柏崎刈羽原子力発電所における津波評価 コメント回答

平成27年 11月 20日

東京電力株式会社

本日の説明内容

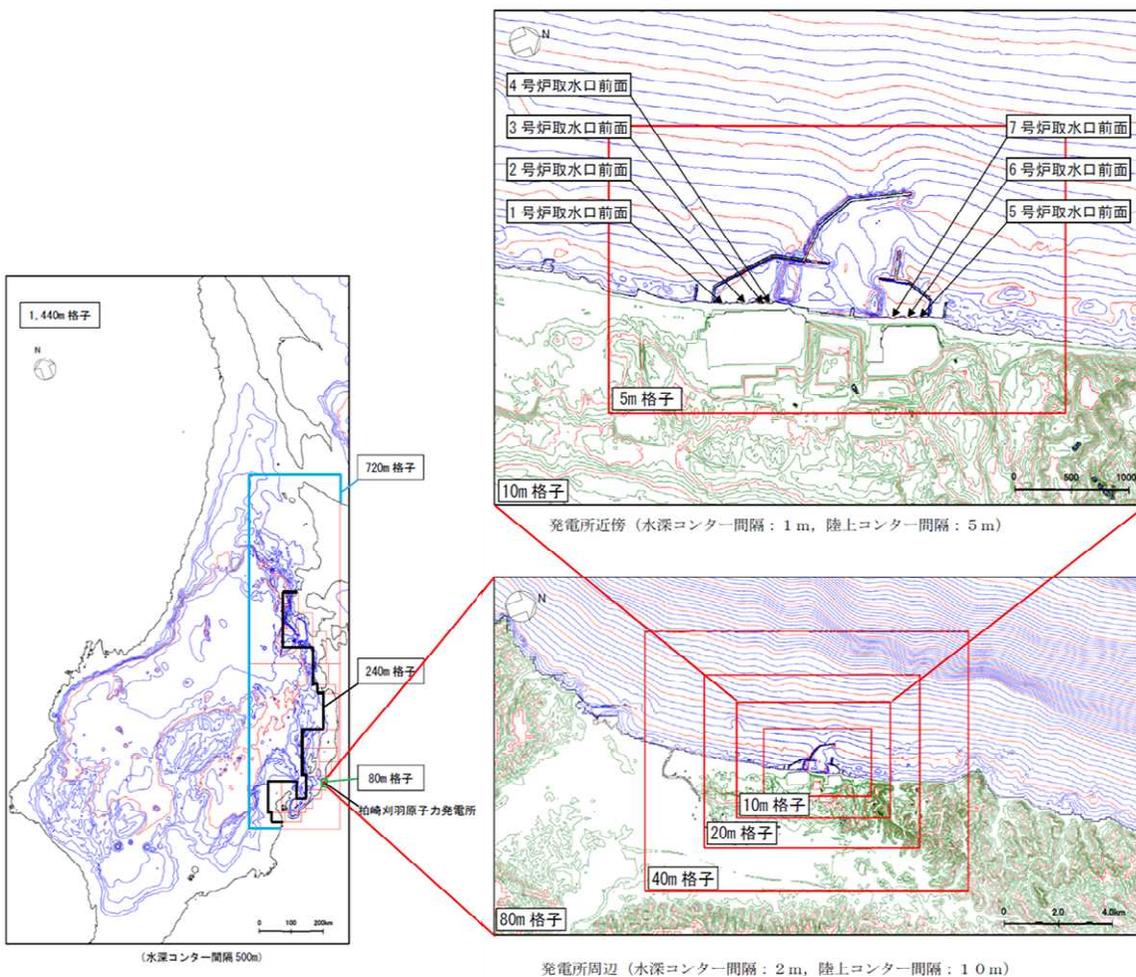
分類	No.	コメント	指摘日
共通	1	基準津波の評価に用いている地形データを最新にすること。	H27.1.23 審査会合

- H27.1.23審査会合コメントに基づき、地形データ等を更新し、津波評価を再実施した。
- 下図に示すとおり、基準津波の選定、及び基準津波による安全性評価について再評価を実施した。

- 再評価の結果、基準津波として、取水口前面の最高水位は6.0mから6.8mに上昇、荒浜側防潮堤の最高水位は8.5mから7.6mに低下した。また、基準津波の更新に伴う施設の安全性評価への影響はないことを確認した。

- 地形データ更新は、主に広域海底地形、港湾内海底地形や防波堤等について実施した。
- 設置変更許可申請時に考慮していなかった貯留堰をモデルに追加した。

防波堤がないケース

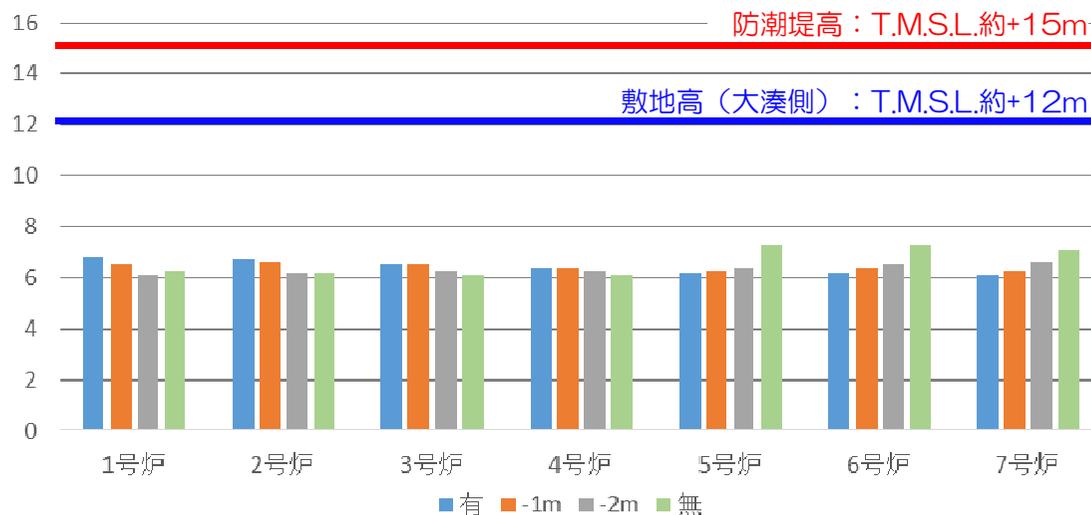
分類	No.	コメント	指摘日
地震津波	2	地震による防波堤損傷を考慮した評価については、防波堤が津波影響軽減施設でない場合には、防波堤がない状態での津波評価及びそれに基づく管路解析を行い、基準津波の選定に及ぼす影響の有無を確認すること。	H27.1.23 審査会合 H27.10.19 ヒアリング

- 防波堤は津波影響軽減施設でないことから、防波堤の地震による沈下を考慮したケース、防波堤がないケースについて、基準津波の選定や施設の安全性評価に及ぼす影響の有無を確認することを目的に評価を実施した。評価は、取水口前面上昇側の基準津波波源を用いて実施した。
- 評価の結果、取水口前面水位は、荒浜側では低下、大湊側では上昇する傾向が認められるなど評価地点によってばらつきはあるものの、現行評価と大きな差はなく最高水位はT.M.S.L.+7.3mであり、荒浜側の防波堤標高（T.M.S.L.+15m）や大湊側の敷地高（T.M.S.L.+12m）に対して十分に余裕があることを確認した。
- また、防波堤がないケースにおける6、7号炉取水路の管路解析の結果、ポンプ位置における最高水位はT.M.S.L.+8.1m程度であり、敷地及び建屋への流入がないことを確認した。

- 防波堤は津波影響軽減施設でないことから、防波堤の地震による沈下を考慮したケース（1m沈下、2m沈下）、及び防波堤がないケースについて、取水口前面上昇側の基準津波波源である「日本海東縁部（2領域モデル）+海底地すべり」を用いた津波シミュレーションを実施した。
- 取水口前面水位は、荒浜側では低下、大湊側では上昇する傾向が認められるなど評価地点によってばらつきはあるものの、現行評価と大きな差はなく最高水位はT.M.S.L.+7.3mであり、荒浜側の防波堤標高（T.M.S.L.+15m）や大湊側の敷地高（T.M.S.L.+12m）に対して十分に余裕があることを確認した。

■SD-5：土砂崩壊シミュレーション (TITAN-2D)

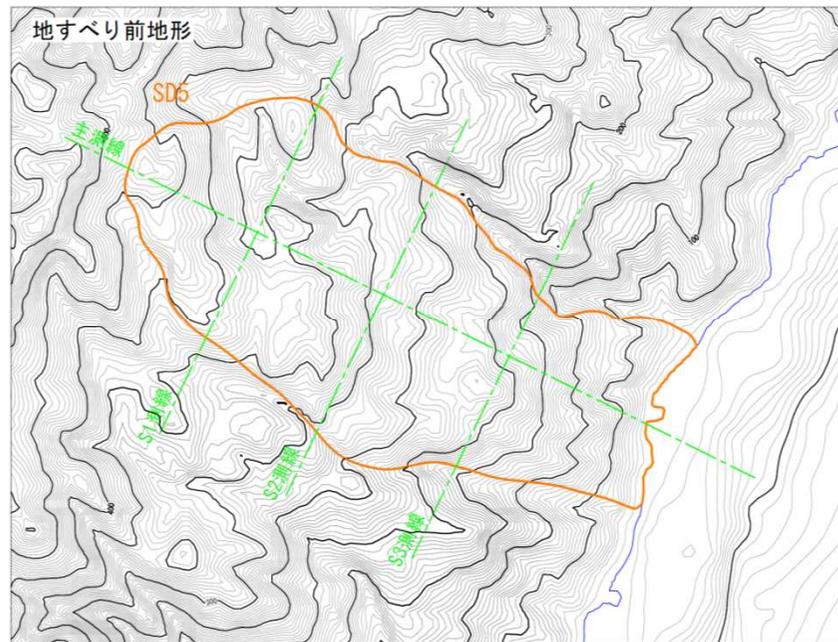
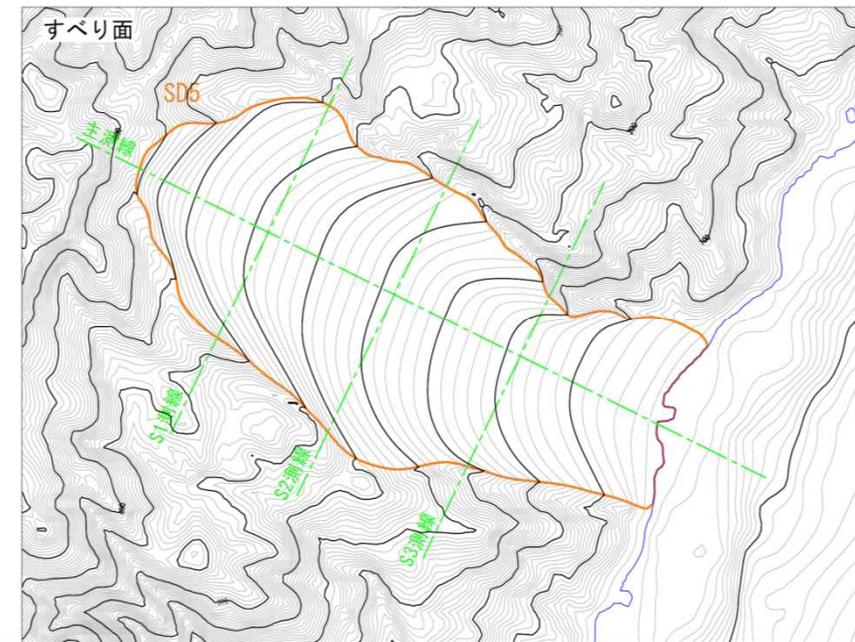
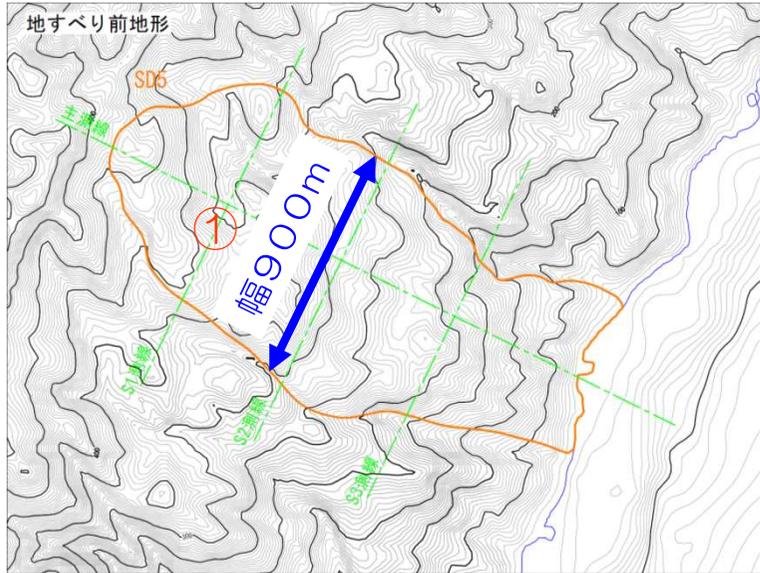
分類	No.	コメント	指摘日
陸上 地すべり	4	佐渡島の陸上地すべりについて、詳細を示すこと。 地すべり範囲の選定方法や判読結果等について示すこと。	H26.10.17 審査会合 H27.1.23 審査会合

- Huber et al. (1997) の予測式に基づく簡易評価により選定したSD-5について詳細評価を実施した。
- さらに、SD-5と比較して敷地への距離が近いSD-2及びSD-3の地すべりについても、影響評価を実施した。
- SD-2とSD-3の地すべりについては、保守的に同時発生を仮定した。
- 評価の結果、SD-2とSD-3の同時発生を考慮した地すべりによる水位変動量は最大で0.4m程度であり、SD-5と比較して小さく、敷地への影響は小さいことを確認した。
- 防災科学技術研究所（1986）の判読結果を含む机上調査結果に基づき設定した地すべり範囲について現地調査を実施し、妥当性を確認した。
- 現地調査の結果、設定した地すべり範囲は現地調査結果と概ね一致しており、複数の地すべり地形を含めた保守的な範囲であることを確認した。

- SD-5について空中写真判読を実施し、地形の詳細分析を行い、すべり面形状を推定した。
- 不確かさの考慮として、防災科学技術研究所 (1986) が示す4つの地すべり土塊の連動の可能性を考慮した。
- 推定したすべり面形状を用いて、TITAN-2Dによる土砂崩壊シミュレーションを実施した。

■ 高橋ほか（1999）の手法による堆積侵食分布（最終地形）

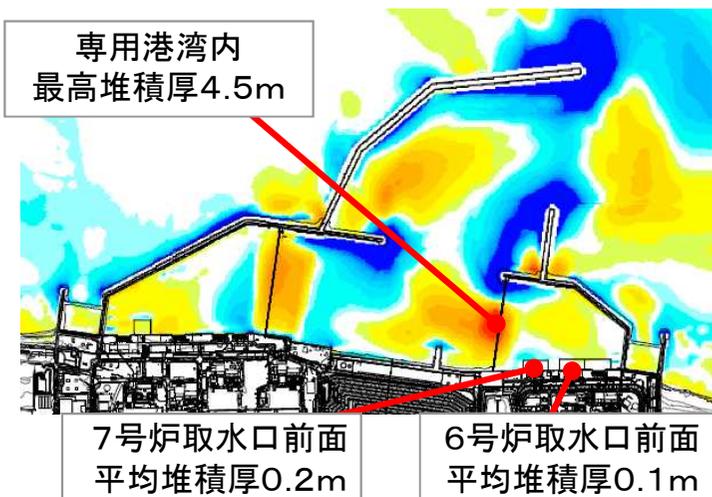
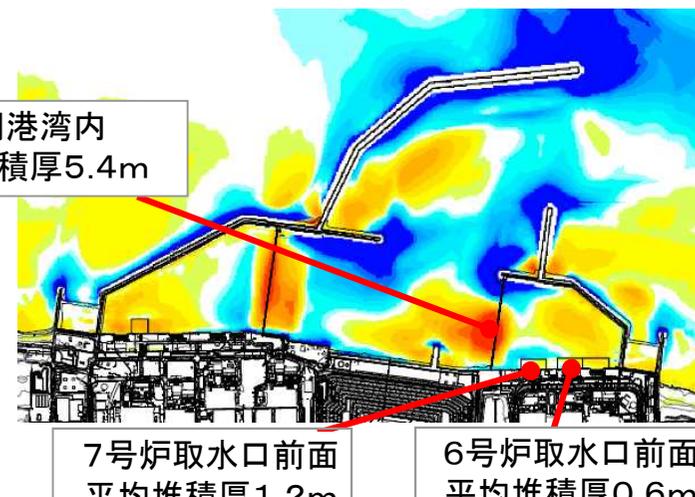
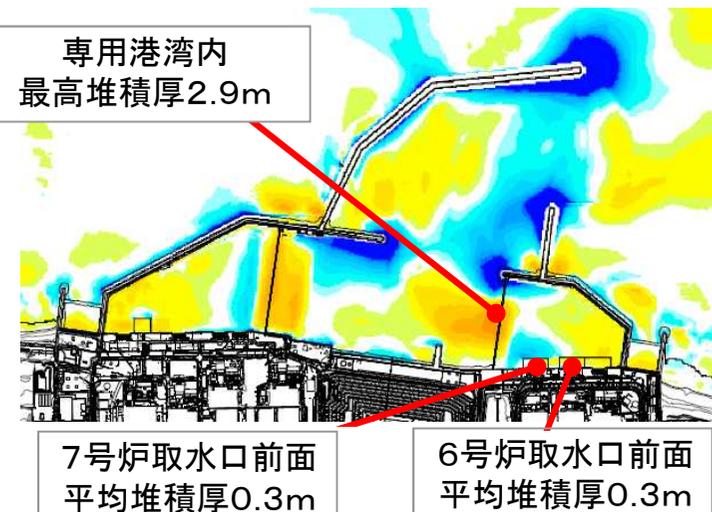
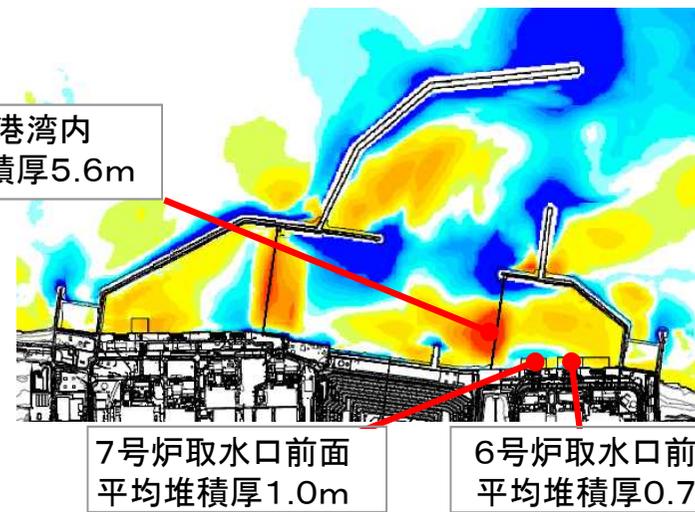
分類	No.	コメント	指摘日
砂移動	5	砂移動評価について、高橋(1999)の手法における飽和浮遊砂濃度が評価結果に及ぼす影響を確認すること。また、港湾内の堆積量が1 mを超えている箇所について、取水への影響を確認すること。	H27.1.23 審査会合 H27.10.19 ヒアリング

- 高橋（1999）の手法における飽和浮遊砂濃度が評価結果に及ぼす影響確認として、飽和浮遊砂濃度の上限値を3%にしたケースについて影響評価を実施した。
- 取水口前面における砂の堆積厚さの最大は、3号炉取水口前面の約2.8m。
- 6, 7号炉取水口前面の最大値は、7号炉取水口前面の約1.2mであり、取水路の高さ5m程度に対して十分小さく、取水口が閉塞するおそれはないことを確認した。

■ 高橋ほか（1999）の手法による最大堆積分布 浮遊砂上限濃度 1%

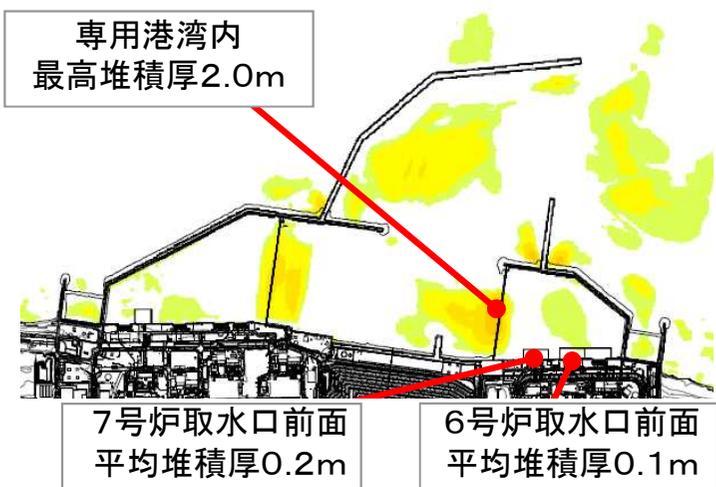
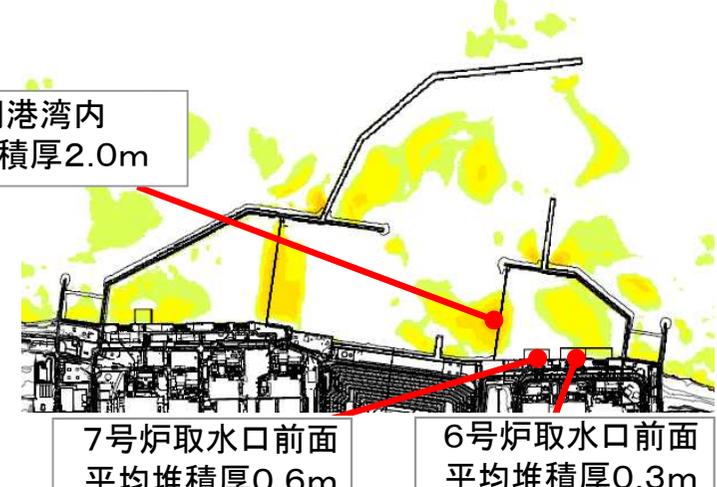
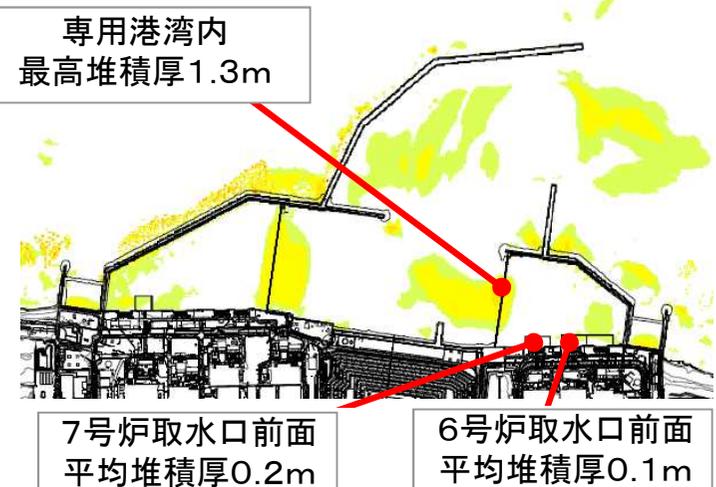
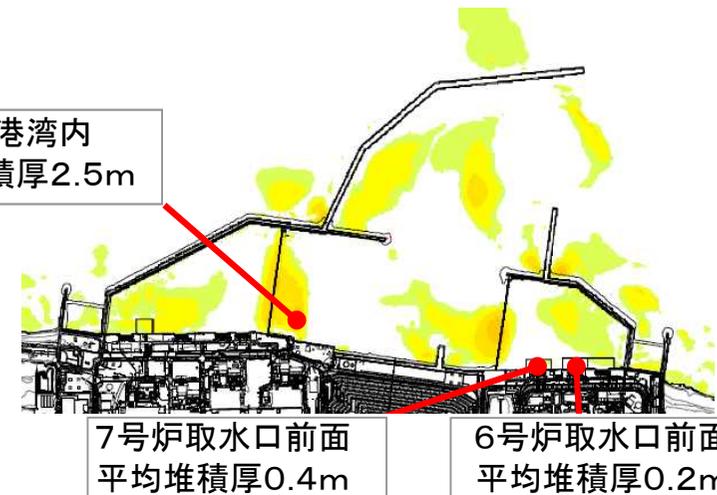
分類	No.	コメント	指摘日
砂移動	6	砂移動評価について、各手法による解析時間中の最大堆積層厚、取水口前面での地形変化、水位変化、浮遊砂濃度の変化等のデータを提示すること	H27.10.19 ヒアリツグ

- 砂移動評価について、最大堆積層厚、取水口前面での地形変化、水位変化、浮遊砂濃度の変化等のデータを整理した。
